ORD. N° : 978
ANT. : PROYECTO DE ROTURA Y REPOSICIÓN DE PAVIMENTOS PARA INSTALACIÓN DE SERVICIOS CLÍNICA LA PORTADA, AV. BALMACEDA N° 2648, ANTOFAGASTA.
MAT. : ENVÍA OBSERVACIONES A PROYECTO DE ROTURA Y REPOSICIÓN DE PAVIMENTOS PARA INSTALACIÓN DE SERVICIOS CLÍNICA LA PORTADA, AV. BALMACEDA N° 2648, ANTOFAGASTA.
ADJ. : No Hay

**A : FERNANDO CORNEJO
INGENIERO CIVIL**
**DE : DAVID MORAGA JOFRÉ
JEFE (S) DEPARTAMENTO TÉCNICO DE CONSTRUCCIONES Y
URBANIZACIÓN.**

Figura 1

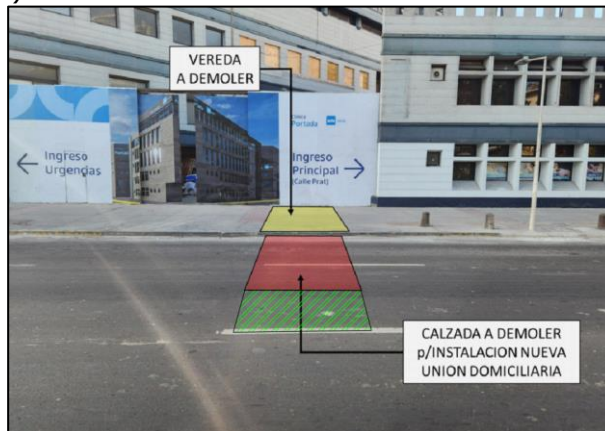
- 1.1. Al momento de remoción de calzada, se observa que la rotura excede la pista central, es por ello que se debe considerar la reposición completa de esta pista. En función de lo anterior, se solicita modificar los apartados 2,3 y 5 del informe, a fin de reflejar esta condición. (ver figura 1)

Figura 3

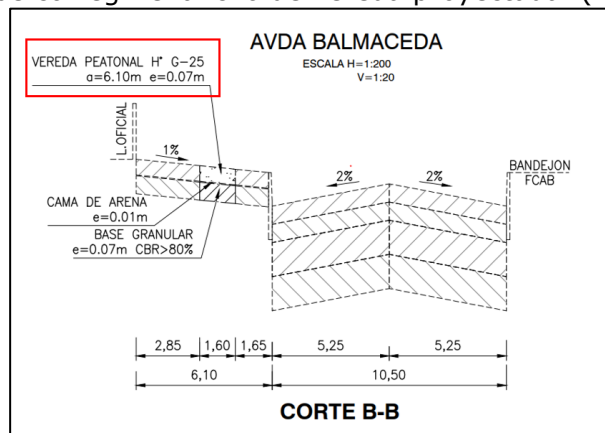
- 2.1. Se solicita presentar por separado una ventana específica que muestre la rotura de los pavimentos.
- 2.2. En atención a lo indicado en la observación 1.1 y 1.2, se debe corregir la planta de pavimentación y los cortes proyectados.
- 2.3. En los cortes proyectados, se debe indicar plinto de solera.
- 2.4. En el corte B-B, se debe corregir el ancho de vereda proyectada. (ver figura 3)

Figura 4

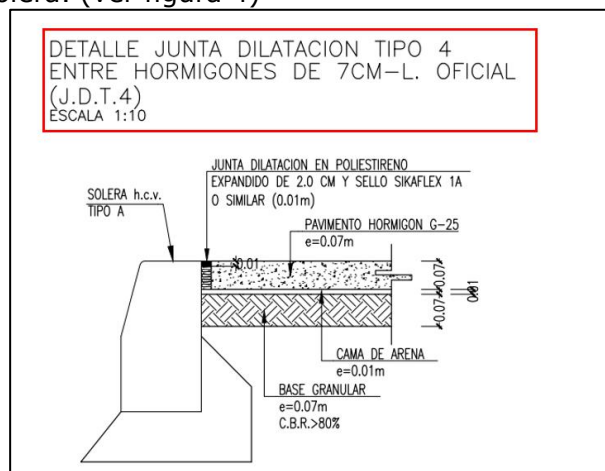
- 2.5. Corregir el título del detalle de junta de dilatación tipo 4, ya que corresponde a junta entre hormigón de 7 cm y solera. (ver figura 4)
